Pytanie

Uprzejmie prosimy o opinię w sprawie możliwości dostosowania zasilania suwnicy 140 t w Elektrowni Bełchatów do wymogów aktualnie obowiązujących przepisów.

OCRONA PRZECIWPORAŻENIOWA SŁUPOWYCH OPRAW ULICZNYCH

Rys. 2 - Proponowany stan po przebudowie układu zasilania

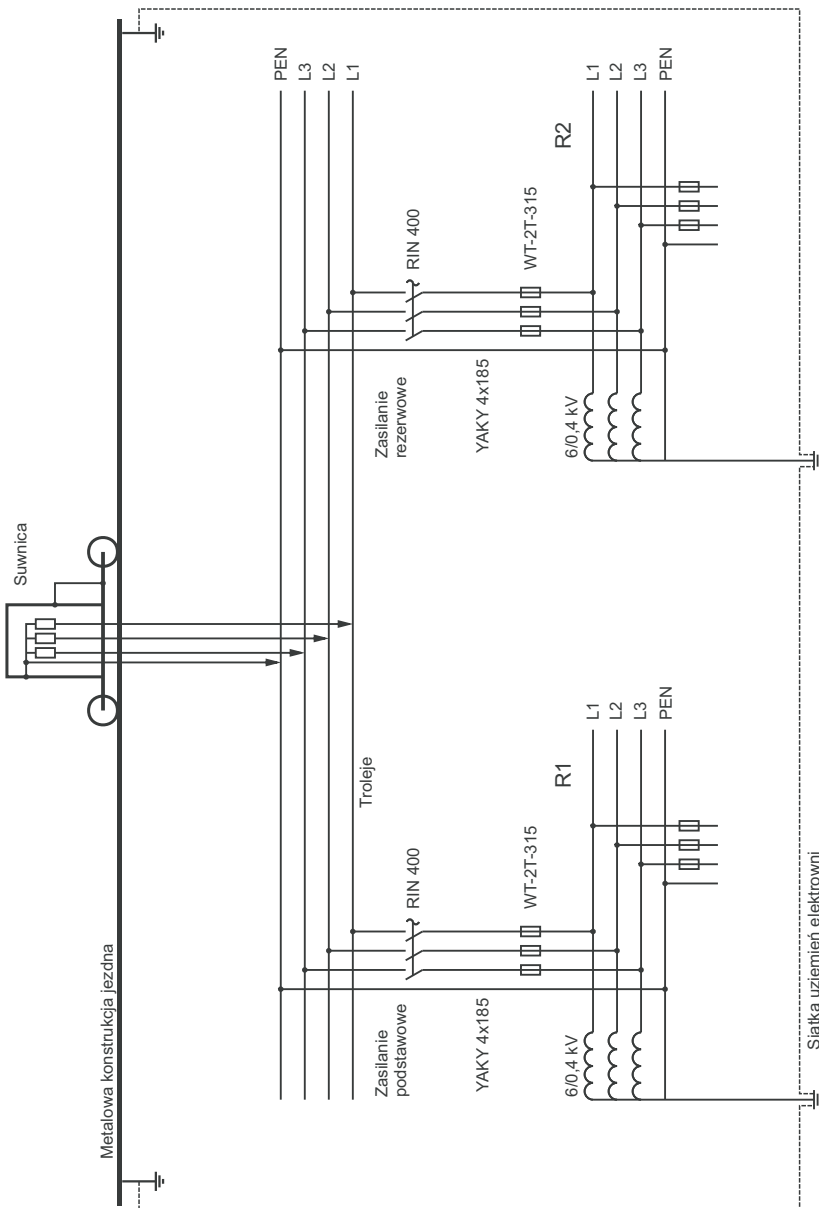
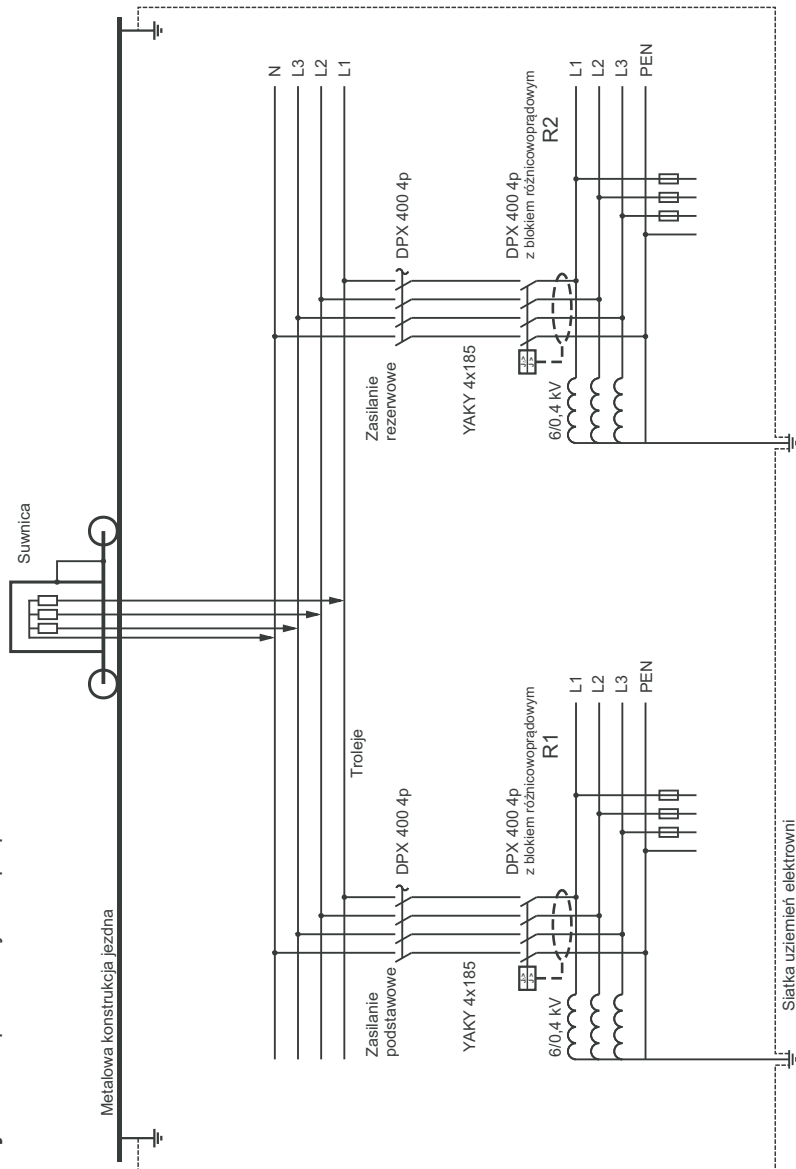
Obecnie suwnica jest zasilana w układzie TN-C poprzez cztery izolowane troleje (L1, L2, L3, PEN). Konstrukcja układu jezdnego suwnicy jest uziemiona. Uziemienia tworzą siatkę uziemień Elektrowni Bełchatów, wszystkie są ze sobą połączone. Obecny układ zasilania został przedstawiony na rys. 1. Układ ten nie spełnia warunków ochrony przed dotykiem pośrednim według normy PN-IEC 60364, bo zbyt duża jest wartość impedancji pętli zwarciowej w stosunku do zastosowanych bezpieczników.

Czy prawidłowe byłoby zasilanie suwnicy w układzie TN-C-S pokazanym na rys. 2? W układzie tym bezpieczniki w polach odpływowych rozdzielni, z których jest zasilana suwnica, zostałyby zastąpione przez wyłączniki z członami różnicowoprądowymi. Zasilanie poprzez cztery troleje (L1, L2, L3, N) pozostałoby bez zmian, a ciągłość połączeń przewodów ochronnych PE suwnicy z uziemieniem byłaby zapewniona przez docisk kół jezdnych suwnicy o masie kilkudziesięciu ton do metalowej konstrukcji jezdnej. Pozostałe odbiory w rozdzielniach R1 i R2 pozostałyby zasilane w układzie TN-C.

Zasilanie 140-tonowej suwnicy przez układ ochronny różnicowoprądowy nie jest pomysłem szczęśliwym. Podobne pomysły wprowadzania wyłączników różnicowoprądowych w miejscach najmniej odpowiednich, również w obwodach suwnic, były już wcześniej rozpowszechniane (np. w zeszycie 11/1996 Wiadomości Elektrotechnicznych). Po wdrożeniu okazuje się na ogół, że częste zbędne wyłączenia przez człon różnicowoprądowy są nie do zniesienia w eksploatacji i z pomysłu trzeba się wycofać, ale o tym już nigdzie się nie pisze.

Suwnice, o które chodzi, zbudowane i oddane do użytku dawno temu, są zasilane z sieci elektroenergetycznej typu przemysłowego o układzie TN-C i zostały objęte ochroną przeciwporażeniową dodatkową przez **zerowanie**. Jeżeli te suwnice nie były poddawane przebudowie lub modernizacji po roku 1992, to nie dotyczą ich wymagania normy PN-92/E-05009/41 z roku 1992 i tym bardziej normy PN-IEC 60364-4-41 z roku 2000. Obowiązuje zasada „ochrony zastanej” (niem. *Bestandschutz*) i podczas okresowych badań ochrony przeciwporażeniowej wolno stosować przepisy z okresu instalowania suwnic i przekazania ich do eksploatacji. Jeżeli ochrona uprzednio została uznana za zadowalającą i nie wystąpiły rażące zaniedbania bądź uszkodzenia, czego przecież nie stwierdzono, to nadal może być uważana za ochronę wystarczającą.

Po stwierdzeniu powyższego można uznać, że również w myśl aktualnych przepisów ochrona jest w pełni skuteczna, proponowana przebudowa zasilania suwnicy nie jest potrzebna, a konkluzja w protokole pomiarów, iż „ochrona przeciwporażeniowa przed dotykiem pośrednim nie jest skuteczna” jest niesłuszna.

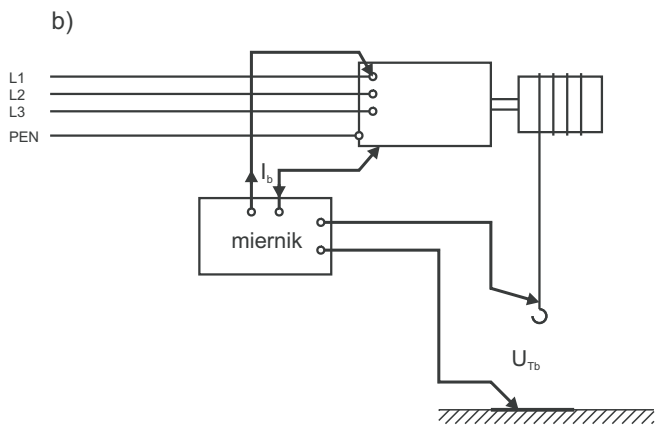
W razie wątpliwości można przeprowadzić pomiary napięć dotykowych (rys. 3). Wymuszając przepływ prądu probierczego I_b , jak przy pomiarze impedancji pętli zwarciowej, należy zmierzyć napięcia dotykowe U_{Tb} między punktami, gdzie mogą być one szczególnie duże. Mierzy się przykładowo napięcie między korpusem silnika a metalową konstrukcją suwnicy lub dźwigarem hali oraz co bardzo ważne napięcie między opuszczonym hakiem wciągarki bądź zawieszem, a zbrojeniem podłogi.

Zważać trzeba, aby wynik pomiaru napięcia U_{Tb} , które może mieć bardzo małą wartość (rzędu miliwoltów) nie był obarczony błędem z powodu występowania napięć zakłócających. Należy upewnić się, że podczas przerw w przepływie prądu probierczego ($I_b = 0$), na przykład przed i po pomiarze napięcia dotykowego, między punktami pomiarowymi napięcie dotykowe jest równe zero. Przy największym spodziewanym prądzie zwarcia doziemnego, który może płynąć długotrwale, tzn. przy prądzie wyłączającym zabezpieczenia nadprądowego I_n , napięcie dotykowe U_T wyniesie:

Jeżeli ta wartość nie jest większa niż napięcie dotykowe dopuszczalne długotrwale, tzn. 50 V w rozważanym przypadku, to samoczynne wyłączenie zasilania dla celów ochrony przeciwporażeniowej nie jest wymagane, co wynika z treści punktów 413.1.2.2 oraz 413.1.3.6 normy PN-92/E-05009/41 (PN-IEC 60364-4-41).

Szkic 2. Proponowane przez inż. Jerzego Przybyłowicza rozwiązanie zawieszenia oprawy II klasy ochronności z wysięgnikiem Wo-1, Wo-2 na słupie w sieci układu TT.

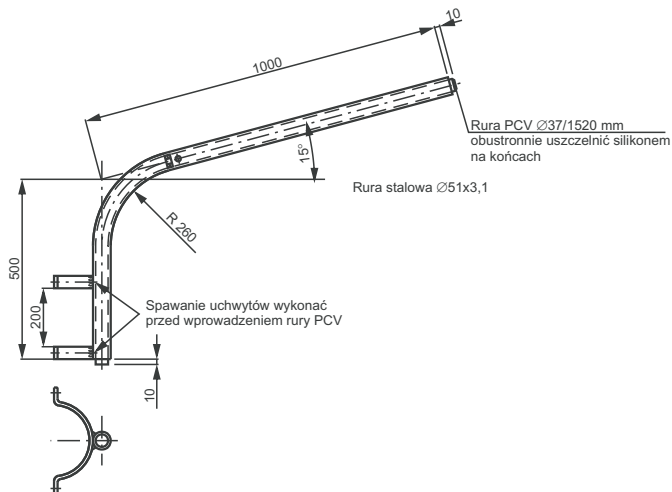
W sieciach napowietrznych niskiego napięcia pracujących w układzie TT dla każdego wysięgnika jest wykonywane uziemienie o rezystancji poniżej 1 oma, co jest nieuzasadnione przy wyposażeniu słupa w oprawę II klasy ochronności. Moja propozycja zmierza do izolowania wnętrza wysięgnika rurą PCV i zastosowania przewodu zasilającego oprawę YLY 2,5 mm² 750 V. Na skierowane w tej sprawie pismo do zakładu energetycznego nie otrzymałem odpowiedzi.

W przypadku lampy klasy ochronności I wymagającej przyłączenia przewodu ochronnego wchodzi w rachubę inne, mniej kosztowne rozwiązania niż wykonywanie kosztownego uziomu o małej rezystancji uziemienia przy każdym słupie (np. ułożenie wspólnego przewodu ochronnego dla ciągu lamp i/lub proste i tanie uziomy wyrównawcze przy słupach). Bardziej wskazane jest jednak użycie izolacji ochronnej, na przykład w sposób proponowany w liście Czytelnika, tzn. poprzez:

- użycie oprawy oświetleniowej wykonanej fabrycznie w klasie ochronności II,
- doprowadzenie do oprawy przewodu o izolacji podstawowej i dodatkowej powłoce izolacyjnej (YLG Y 2 x 2,5 mm² 750 V) ułożonego w metalowym wygiętym wysięgniku (rura stalowa $\phi 51 \times 3,1$), do którego wsunięto rurę PCV o średnicy 37 mm.

Ważnym szczegółem montażowym są oba końce wysięgnika ze wsuniętą rurą winidurową. Na rysunku słusznie pokazano, iż rura winidurowa powinna wystawać 10 mm na obu końcach. Wypada dodać, że wystające krawędzie rury winidurowej powinny być zaokrąglone. Słuszne jest zalecenie uszczelnienia preparatem silikonowym górnego końca wysięgnika, ale podobne zalecenie w odniesieniu do dolnego końca jest co najmniej dyskusyjne. Najlepszym sposobem zapobiegającym zbieraniu się wody we wnętrzu rur, osłon i obudów jest pozostawienie w ich najniższej części otworu odpływowego (otworu do odprowadzania skroplin) również wtedy, kiedy wydaje się, że wysoki stopień szczelności wyklucza możliwość pojawienia się wody we wnętrzu.
